工事概要図 (決定)

協議図面②
協議 N o . 387498
作成日 : 2025.9.30

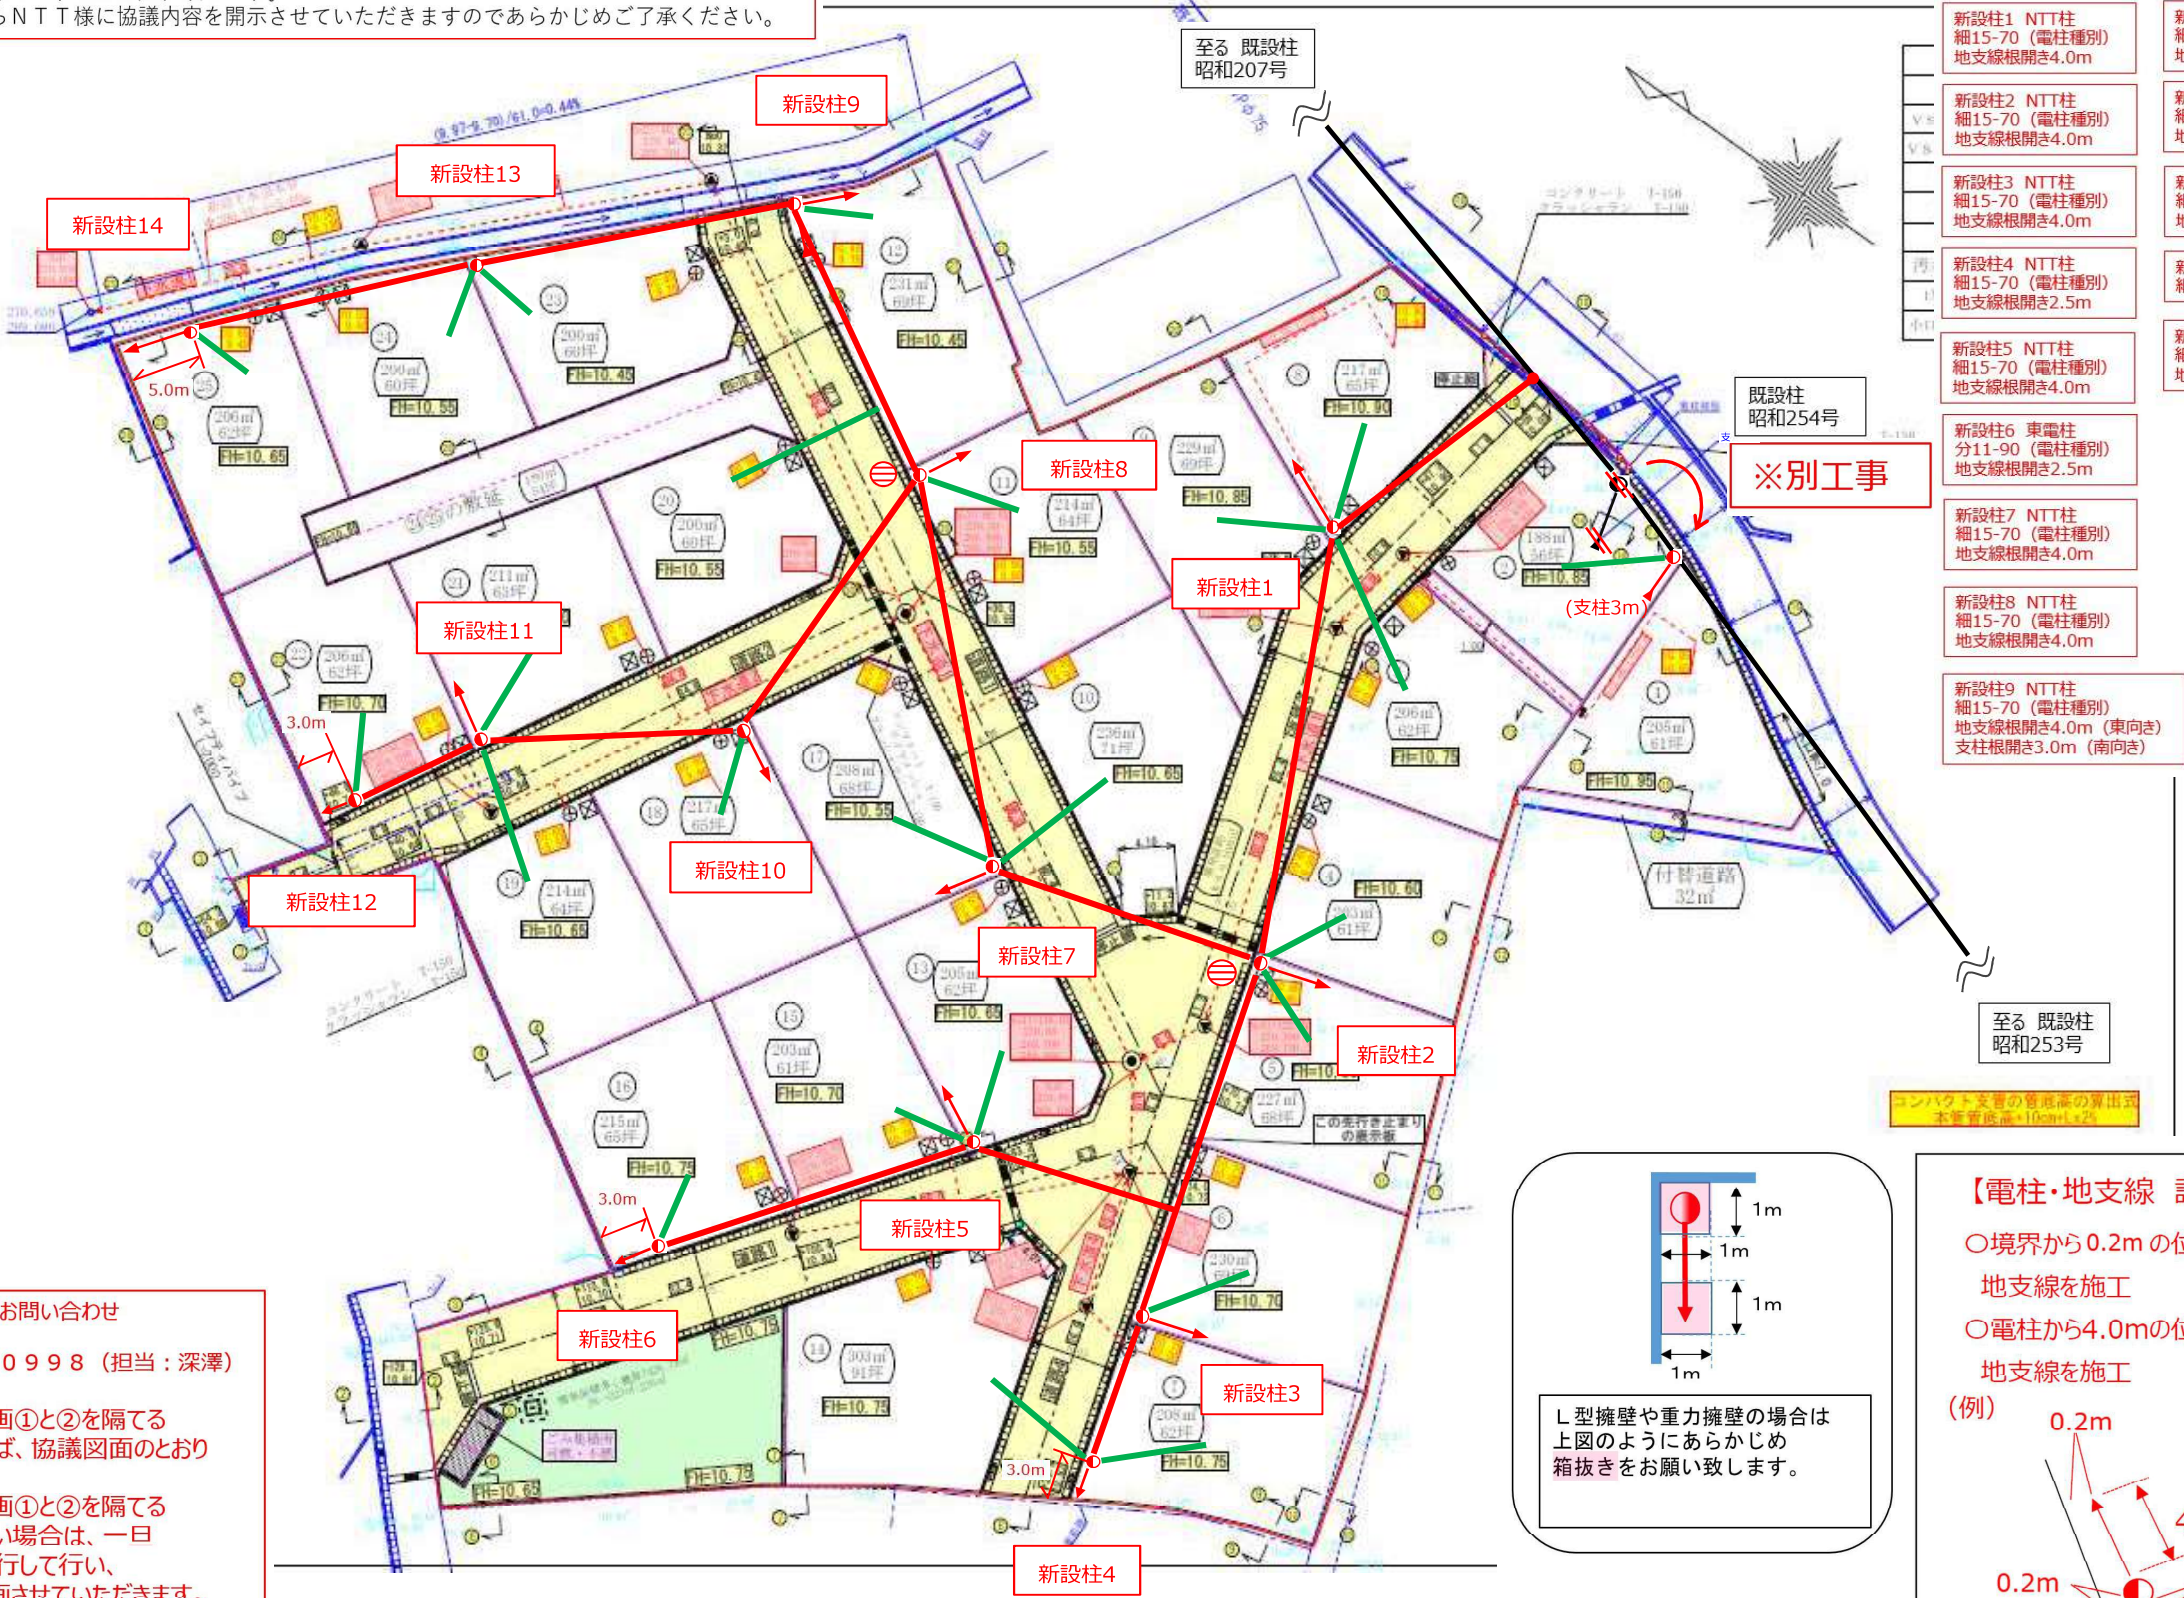
①雨水升、上下水道等の計画については、建柱を考慮した位置へ修正をお願いします。
(建柱作業は約1mのスペースが必要となります)

③地支線は東京電力とN T T様の2条新設となる場合があります。

※東電柱の建柱工事までに区画①と②を隔てる境界壁(角隅)が出ていれば、協議図面のとおり移設を計画いたします。

※東電柱の建柱工事までに区画①と②を隔てる境界壁(角隅)が出ていない場合は、一旦区画②の中で仮柱工事を先行して行い、別途、境界の角へ移設を計画させていただきます。
